Keuringsverslag van een elektrische laagspanning- en zeer lage spanningsinstallatie

NIET CONFORM

Straatnaam Scherreveldstraat
Huisnummer 8
Busnummer
Postcode 9300
Gemeente Aalst
Land België

Controlebezoek van een oude huishoudelijke elektrische installatie van een wooneenheid bij verkoop op vraag van de verkoper volgens (KB 08/09/2019) - AREI Boek 1- 8.4.2. en 8.2.1. en 4.2.4.3.

Eéndraadschema	Scherreveldstraat 8 Aalst verdeelbord stopkontakten + verlichting	Project	Scherreveldstraat 8 Aalst	Bordnummer Blz: 1/1
		Datum:		
		Rev:		
		Tekenaar

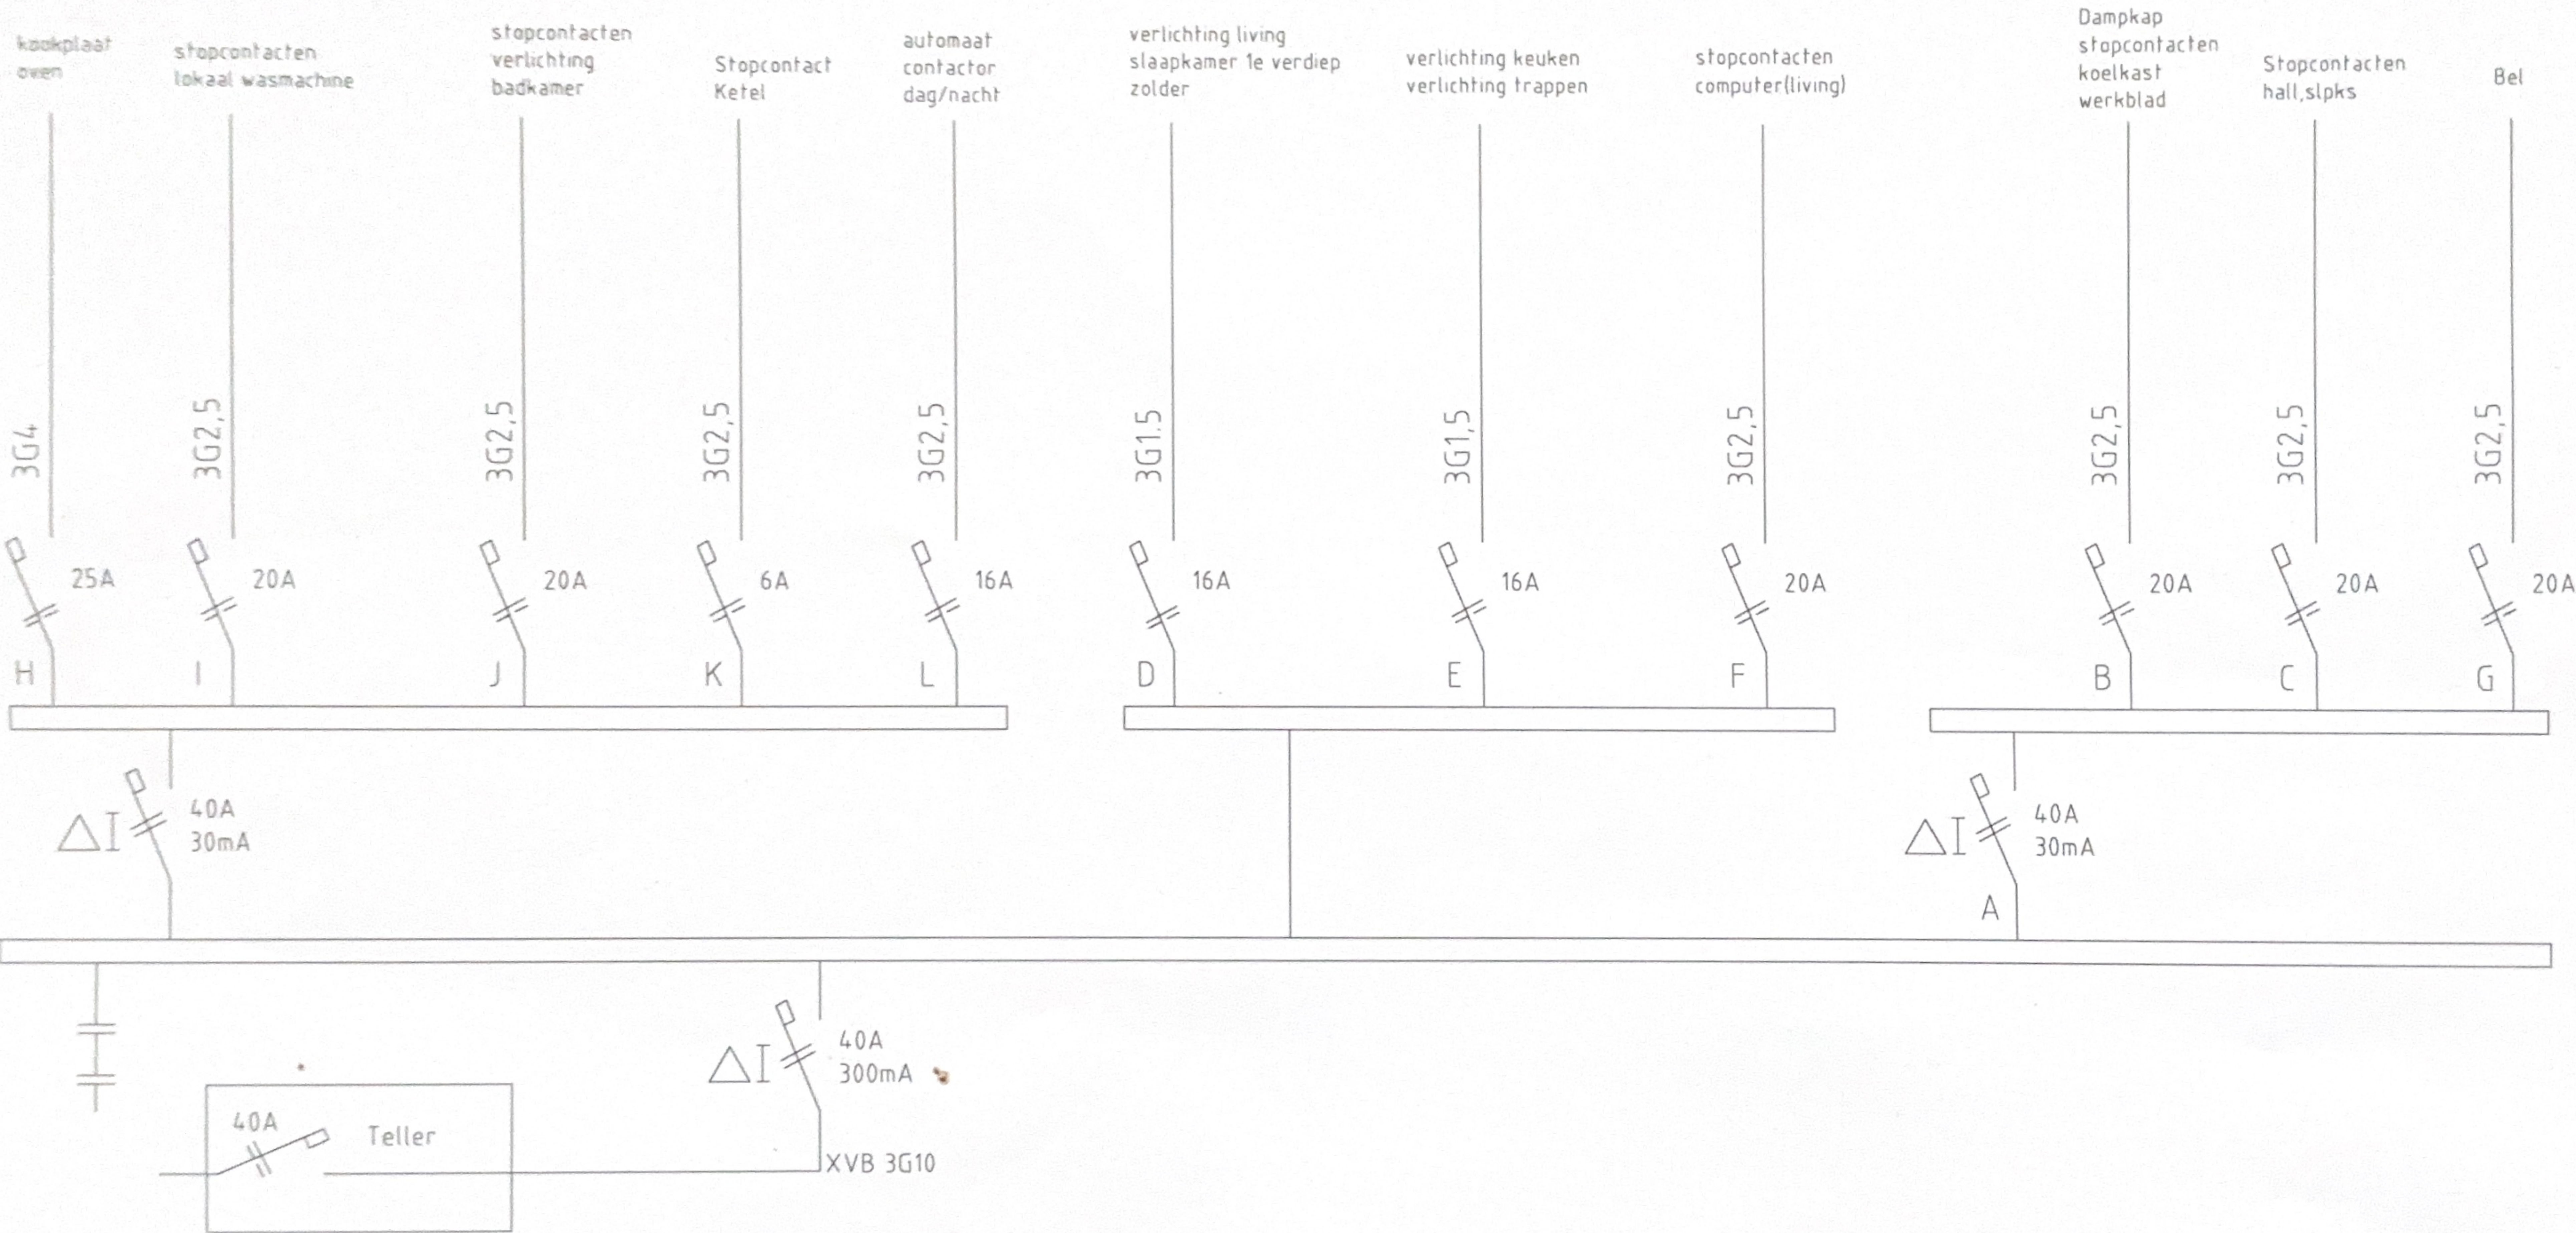
- I1.02 Eéndraadschema van de installatie komt niet overeen met de werkelijkheid. (Boek 1 Afdeling 2.12 - 2.13 en 3.1.2)
- I1.04 Situatieschema van de installatie komt niet overeen met de werkelijkheid. (Boek 1 Afdeling 2.12 - 2.13 en 3.1.2)
